SERVICE-INFO

Ohjainrullan 532 0433 10 muutokset

Tuotenro INA: 532 0433 10

Kuva 1: Ohjainrulla 532 0433 10. (A) Edellinen malli. (B) Uusi malli

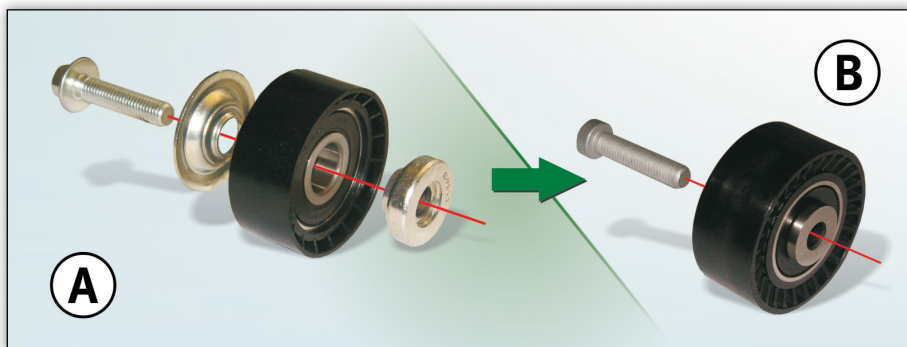
Jatkuvan tuotekehityksen vuoksi ohjainrullaan (tuotenro INA. 532 0433 10) on tehty muutoksia.

Uudessa mallissa jää pois tähän saakka erikseen toimitettu suoja-aluslevy ja väli holkki (kuva 1, A). Nämä komponentit ovat uudessa vaihtoehdossa (kuva 1, B) integroituna rullaan ja ne ovat nyt ohjainrullan kiinteitä osia.

Siirtymäajan puitteissa toimituksissa voi esiintyä molempia versioita ohjainrullista. Molemmat versiot täyttävät tekniset vaatimukset ja niitä voidaan käyttää rajoituksetta.

KIINNITYKSEEN ON KÄYTETTÄVÄ OHJAINRULLAN MUKANA TULEVAA KIINNITYSRUUVIA.

OHJAINRULLA (A): M10X45 KUUSIOKANTARUUVI ALUSLEVYLLÄ
OHJAINRULLA (B): M10X45 TORX-RUUVI
